NOTICE DE PRÉSENTATION DE LA MODIFICATION SIMPLIFIÉE N°1 DU PLU

1. ACTUALISATION A LA MARGE DE L'OAP MARECHAL JUIN

OAP MARÉCHAL JUIN

Simulation des volumes constructibles autorisés

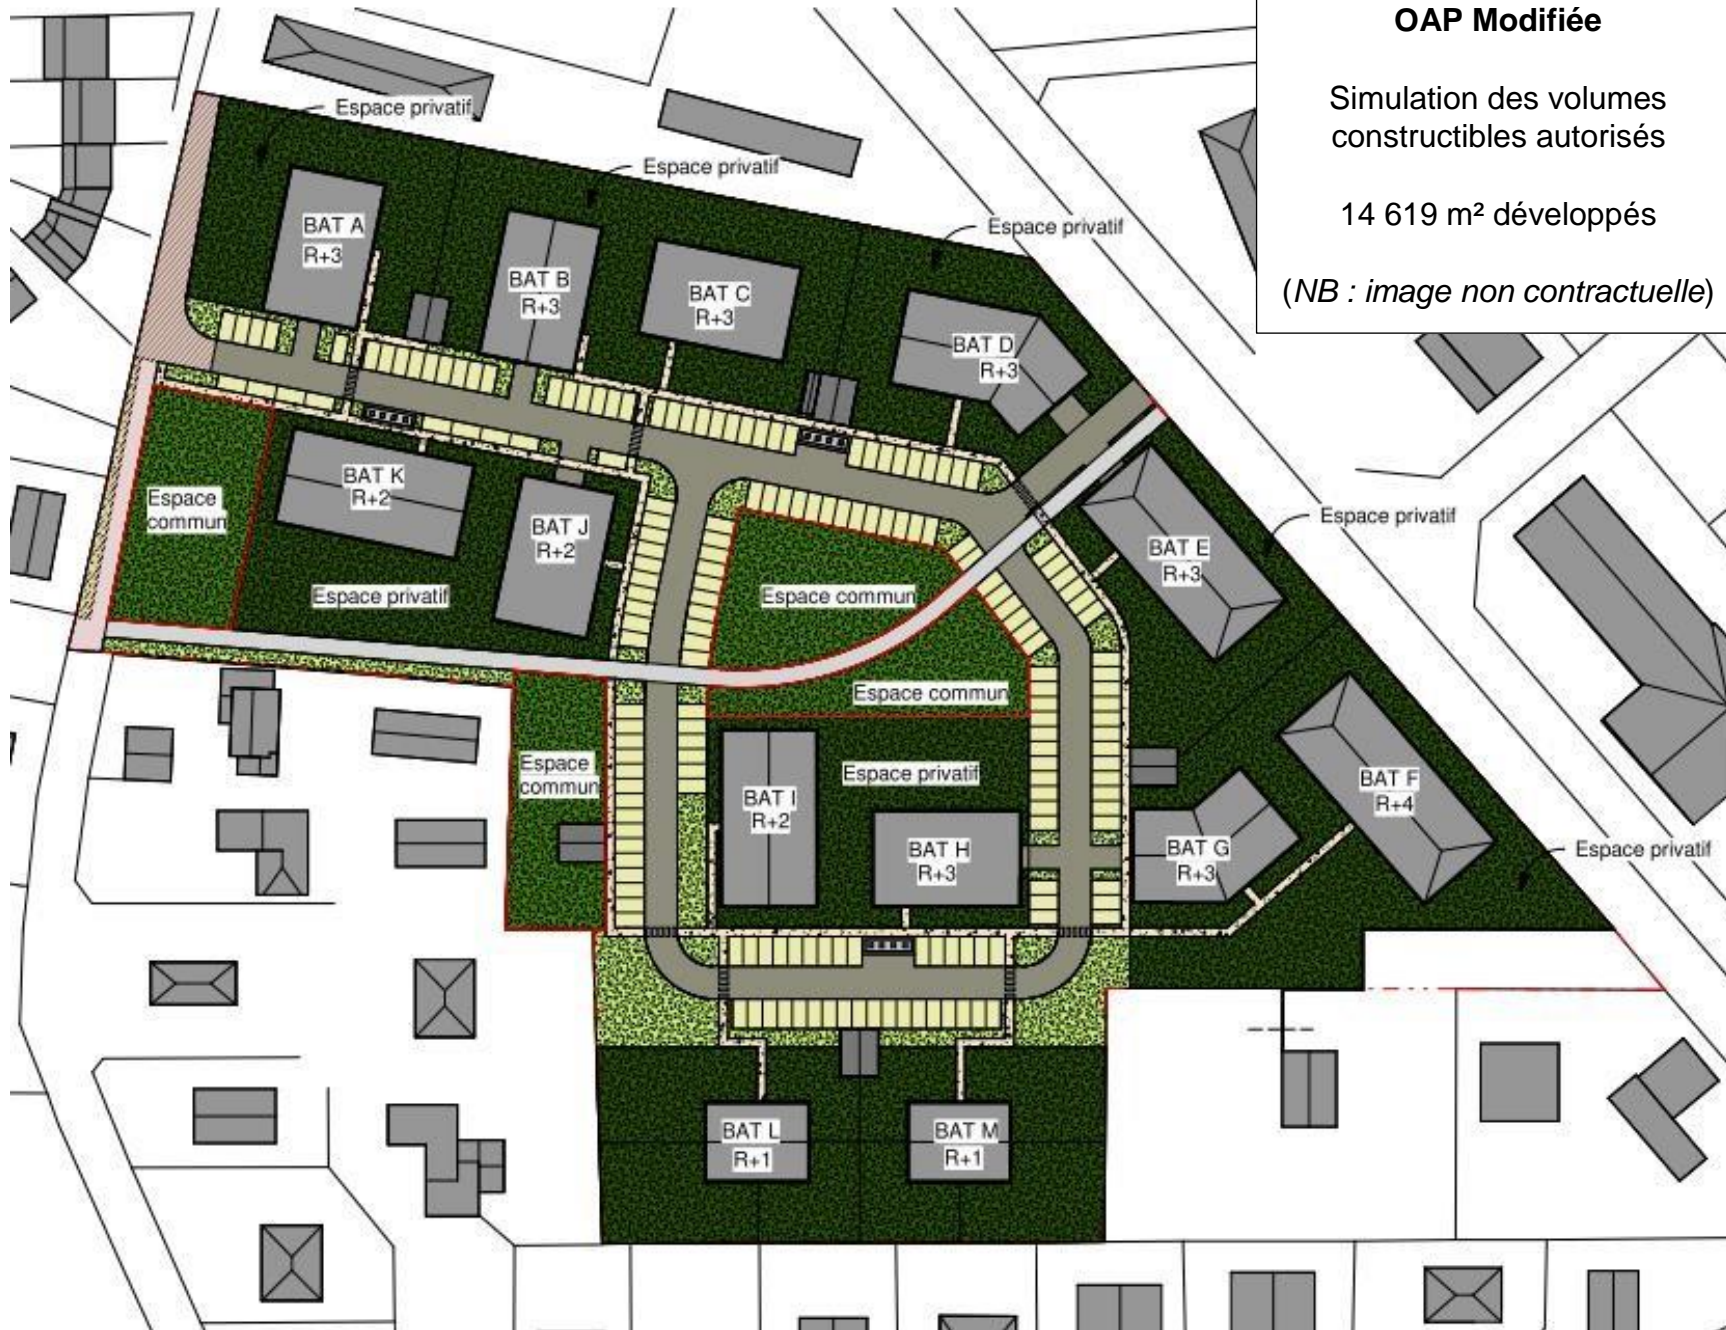
Ces évolutions étant arithmétiquement parlant complexes à quantifier, un travail de prospective a été mené : des projets conformes à l'OAP dans sa version en vigueur et à l'OAP dans sa version modifiée, ont été réalisés afin de pouvoir estimer les volumes bâtis générés par ces deux versions de l'OAP. Les visuels sont présentés sur les deux pages suivantes. Il ressort de cet exercice que l'OAP dans sa version actuelle permet de générer un volume constructible de l'ordre de 14 250 m² (stationnement en rez-de-chaussée et en sous-sol), tandis que l'OAP modifiée permet de générer un volume constructible de l'ordre de 14 650 m² dans une hypothèse haute (stationnement en rez-de-chaussée et en surface).

Bien qu'il ne s'agisse que d'un travail de simulation, **ce dernier permet de confirmer que les évolutions objet de la présente modification simplifiée, ne sont pas de nature à générer un volume constructible supplémentaire supérieur à 20%** : même en prenant une marge de sécurité confortable qui porterait le volume constructible actuel à 13 250 m² (soit 1 000 m² de moins que les simulations réalisées) et le volume constructible futur à 15 650 m² (soit 1 000 m² de plus que les simulations réalisées), les modifications généreraient une augmentation du volume constructible de 18.1 % (**2.5% sur la base des scénarii simulés**).

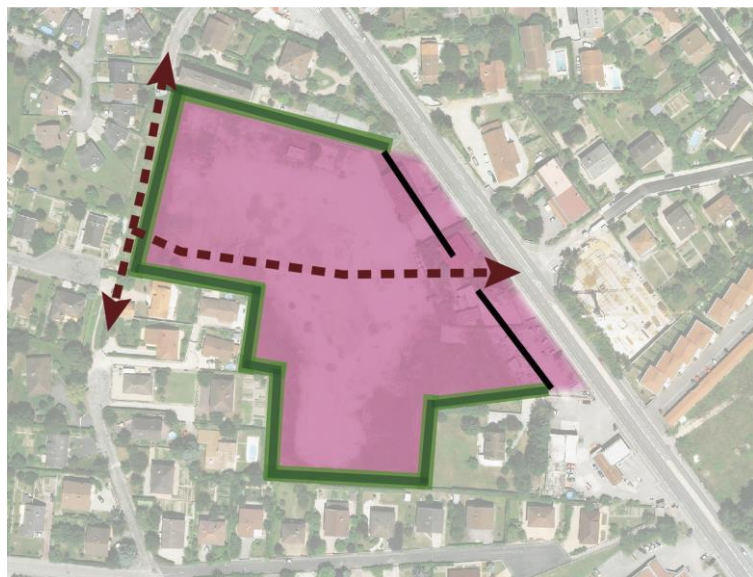
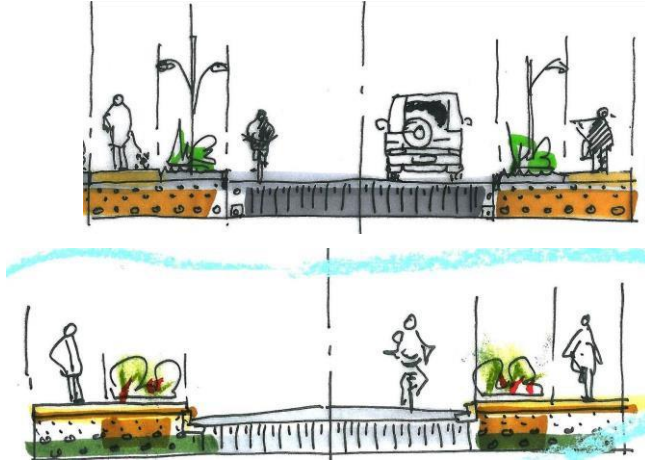
Par la présente modification il est donc proposé l'évolution de cette OAP tel que suit :

- Capacité théorique : 220 logements environ sur 2,5 ha ;
- **Programmation OAP : entre 150 et 200 logements environ ;**
- Entre 15% et 20% de logements locatifs sociaux et/ou très sociaux ;
- Le site devra accueillir majoritairement des logements en accession et des logements "familiaux", c'est-à-dire des logements de type T3 minimum ;
- Les espaces verts devront être aménagés afin de constituer des espaces de rencontre et jouer un rôle fédérateur au sein du futur quartier.

En matière de hauteur, les constructions s'inscriront dans des gabarits maximums de type R+3 en front d'avenue et R+2 ailleurs, permettant la création de logements intermédiaires (maisons R+1 en bandes, superposition de deux habitations une en rez-de-chaussée et une en duplex...) s'inscrivant en cohérence avec le bâti environnant. Un épannelage sera exigé pour obtenir des façades "dansantes".

Des écrans végétaux seront créés sur les pourtours de l'opération afin de créer un cadre paysager qualitatif et de protéger les fonds de parcelles voisins. Ils présenteront une largeur minimale de 4m et seront composés de strates moyennes et hautes.

- Capacité théorique : 240 logements environ sur 2,5 ha ;
- **Programmation OAP : entre 200 et 240 logements environ ;**
- Le site devra accueillir majoritairement des logements en accession et des logements "familiaux", c'est-à-dire des logements de type T3 minimum ;
- Les espaces verts devront être aménagés afin de constituer des espaces de rencontre et jouer un rôle fédérateur au sein du futur quartier.

En matière de hauteur, les constructions s'inscriront dans des gabarits maximums de type R+4 en front d'avenue et variant au R+1 au R+3 ailleurs, dans une logique d'épannelage permettant une bonne intégration du futur quartier dans le tissu urbain.

La composition du tènement sera pensée afin de créer un quartier de forme et d'ambiance résidentielle (logique de plots, 2 immeubles pouvant être reliés par un socle commun) Dans ce même objectif, les bâtiments devront faire l'objet d'un traitement architectural varié (gabarit, toitures, revêtements, matériaux, teintes) afin de donner l'impression d'une juxtaposition de plusieurs opérations et non d'une opération unique uniforme.

Les limites du tènement feront l'objet d'un traitement paysager de qualité (plantations variées) afin de limiter les impacts (notamment les vues) pour les propriétés riveraines. Par ailleurs, les pieds d'immeubles et espaces communs feront également l'objet d'un traitement différencié permettant de renforcer le caractère résidentiel du quartier.

- Est-Ouest : le site sera traversé par une desserte avec un piquage unique sur l'avenue Maréchal Juin, en entrée/sortie. Les mouvements en sortie ne seront réalisés qu'en tourne à droite pour ne pas créer de cisaillements sur le boulevard ;
- Nord-Sud : une liaison secondaire sera créée entre la voirie Est-Ouest et la section Nord de la rue des Cèdres, en entrée et sortie.

- Est-Ouest : le site sera traversé par une desserte avec un piquage sur l'avenue Maréchal Juin ;
- Nord-Sud : une liaison secondaire sera créée entre la section Nord de la rue des Cèdres et la rue des Pins
